Høringssvar fra Aksjonsgruppe Mortensrud

Mortensrudprosjektet svarer ikke på områdets utfordringer og behov, derfor ønsker vi endring:

Plan- og bygningsetaten forkortes med *PBE* og *Oslobygg* brukes som samlebetegnelse for bestillere og prosjektorganisasjon. *Mortensrudprosjektet* brukes som forkortelse for Saksnr. 201817933 Reguleringssak Klemetsrudveien 41 mfl. – Mortensrud sykehjem, omsorgsboliger, bibliotek, fritidsklubb, skole, flerbrukshall, park- og idrettsanlegg – Detaljregulering – Utbygging og utvikling av området.

3.2.2 Muligheter ved primært endringsforslag - utvendig

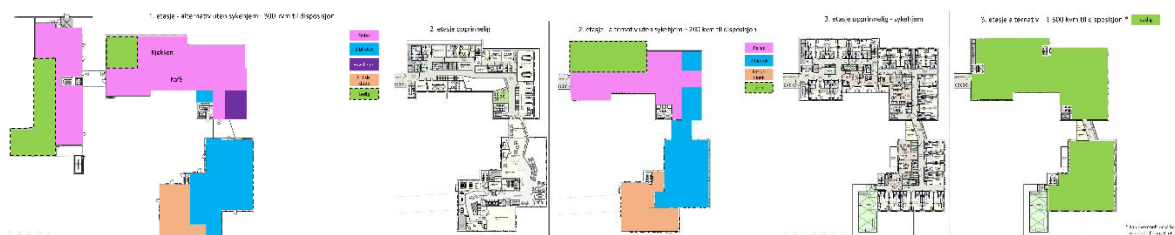
Hvis omsorgsbygget fjernes fra prosjektområdet vil det gi et ledig areal på bakkenivå med flere muligheter. I første omgang foreslår vi en anleggelse av et aktivitetsområde for barn og unge med ulike aktivitetsanlegg i ytterkant av en grusplass. På den måten kan man se for seg at den kan brukes til både ballek, lek og aktivitet på anleggene og gi mulighet for anleggelse av skøytebane på vinteren som Mortensrudprosjektet mangler i planen.

På sikt kan det ledige arealet settes av til en framtidig svømmehall.

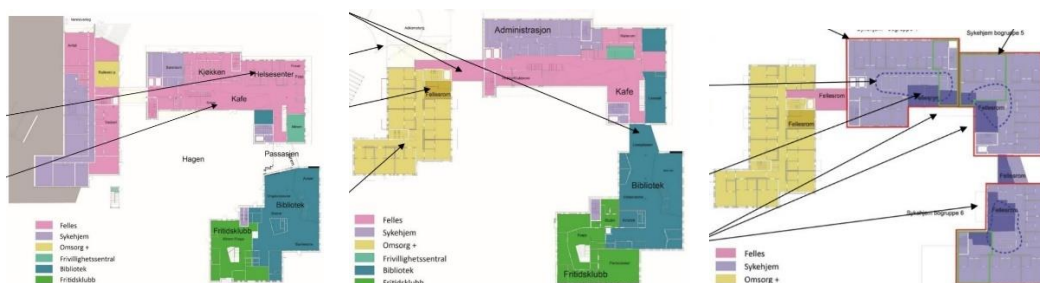
I løpet av planperioden har utformingen av sykehjem og omsorg+-bygget endret seg. Sykehjemmet var samlokalisert med bibliotek i sykehjemmets inngangsparti, det samme var fritidsklubb. Det ga lokale protester med et [innbyggeropprop mot plassering av sykehjem rett bak Senter Syd](#). Senere ble plantegningene forandret noe med ny plassering av bibliotek og fritidsklubb, svømmehall var inne i planen plassert mellom omsorgsbygg og skole, før Byrådet slettet svømmehall fra planen 25.02.2020. På Mortensrud Festival i 2020 var en modell av Mortensrudprosjektet plassert ut, og publikum kunne komme med innspill og ønsker for prosjektet. Det var én tekst som sto på lapper som ble festet til planen og skrevet på lapper som ble levert til arkitekt og prosjekt: Svømmehall. Det var ønsket fra barn og unge, voksne og gamle. Men den var fjernet, og det har ikke vært mulig å få den tilbake.

Fram til mer detaljerte plantegninger ble offentliggjort, var lokalbefolkningen ganske uvitende om utformingen av Generasjonstunet og Felt 10. Konsekvensen bygningsmessig med 140 sykehjemsplasser var vanskelig å tenke seg, og det ga for mange sjokk da illustrasjoner viste dimensjonene på bygget. Selv om vi hadde sett modellen, ble dimensjonene av sykehjembygget tydelig for befolkningen der det tydelig raget høyt over senterbygget. Dette definerte og dominerte området, og mange reagerte også på bokvaliteten for spesielt sykehjemsbeboerne. Både for høyden på bygget, og uteområdene virket uegnet og upersonlige for beboerne på institusjonene.

Mer fra detaljplanene kom etter hvert, og da fikk mange et nytt sjokk med at sykehjemsavdelinger faktisk var plassert rett over bibliotek og fritidsklubb. Denne samlokaliseringen har blitt tatt for langt.

8.2 Sekundært endringsforslag med sykehjem flyttet bort fra Felt 10

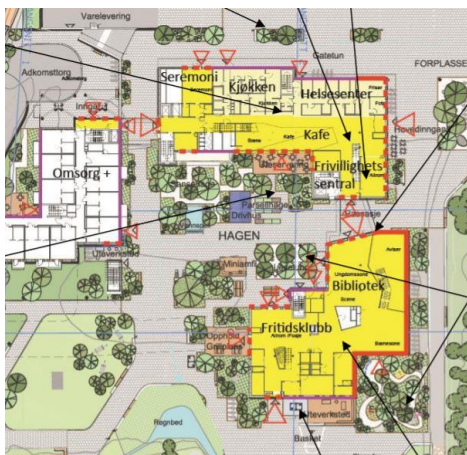
Vi foreslår at sykehjemmet fjernes som institusjon fra Felt 10 og i Mortensrudprosjektet. Omsorgsboligene med bygg, garasje, innkjøring og parkeringsanlegg beholdes som planlagt.

Også her ønsker vi at «fotavtrykket» for sykehjemmet beholdes og at det bygges opp til tredje evt. fjerde etg. over fellesdel av bygget og over bibliotek og fritidsklubb. Men at det innvendige arealet planlegges med ny bruk for nye brukere. Det må sikres arealer for passasje fra omsorgsbygg, gjennom fellesdel i 2. etg og til biblioteket som opprinnelig planforslag.

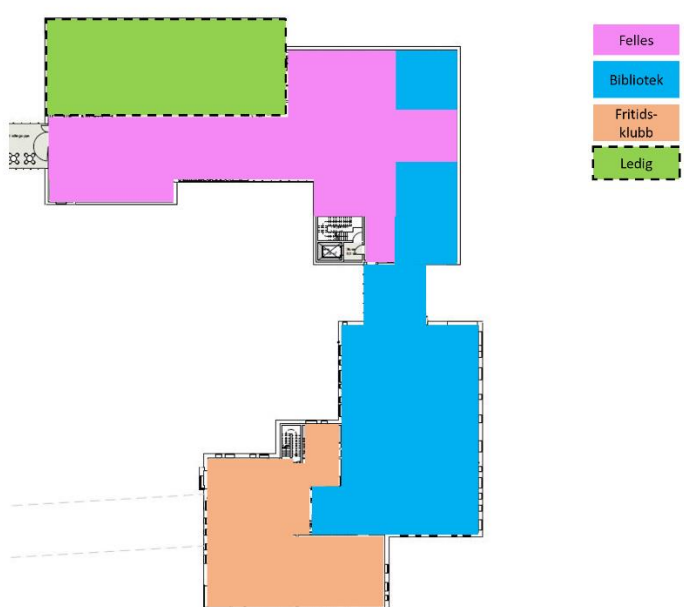
1. etasje - alternativ uten sykehjem og omsorg+ – 100 kvm til disposisjon	
	Inngangspartiet i fellesbygget har mange fellesfunksjoner i utgangspunktet med kjøkken og en kafé. Om både sykehjem og omsorg+-boliger blir fjernet kan man se for seg at dette kan fungere som en bydelskafé som kan gi mulighet for drift av frivillige eller som en mulig satsing på kafédrift med flere bidragsytere fra lokalmiljøet og muligheter for jobber for ungdom. Det kan også ha denne driften med tilbud til omsorg+-boligenes beboere. Det er alt avsatt arealer til frivillighet i 1. etg.

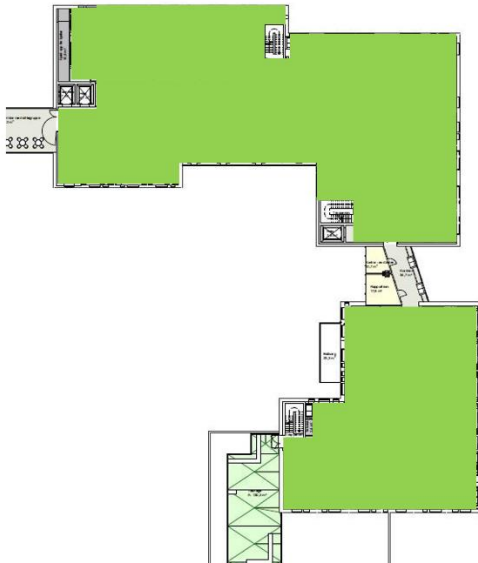
2. etasje - alternativ uten sykehjem – 200 kvm til disposisjon  Felles Bibliotek Fritidsklubb Ledig	2. etg. Ved flytting av sykehjem blir det noen ledige lokaler i fellesbygget. Med omsorgsboliger må det sikres gangarealer fra omsorgsbygget til biblioteket. Det er ifølge Frivilligsentralen og Mangfoldhuset avsatt for lite arealer til frivilligheten. Kanskje kan det være en mulighet for å øke arealet for frivillighet i 2. etg. Det er alt avsatt arealer for biblioteket i 2. etg.
--	---

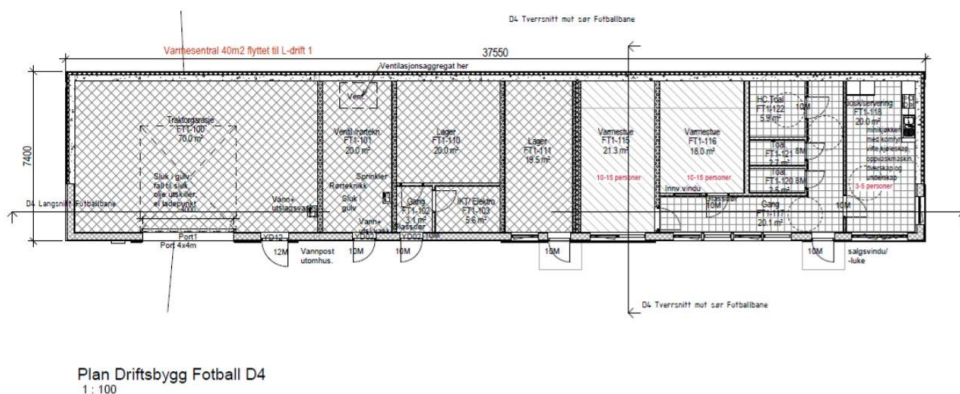
I Aksjonsgruppe Mortensruds primære endringsforslag for Mortensrudprosjektet har vi på idrettsfeltet økt banekapasiteten til to 11er baner ved å plassere dem vertikalt inn mot skogen. Det er innplassert driftsbygg med endringer og publikumstribuner. Det at den sentrale gangaksen er brutt er knyttet til endringsforslag til skjerming av skolens uteområder. Her er det ivaretatt og det arealet som tas av skogen er lite og bidrar til en åpning av skogen som kan vurderes å virke preventivt ift sosial kontroll av et område som kan få utfordringer med kriminell aktivitet.

Det er foreslått publikumstribuer, men hvis baneanlegget endres og utvides er det en forutsetning at det vil skje i tett dialog med idrettslaget som er bruker av banen, KIL. Det er foreslått tribuner mot landhockeybanen, og det er mulig å ha noe på baksiden av tribuneanlegget for å gi en fin avslutning mot landhockeyanlegget med aktivitetsanlegg.
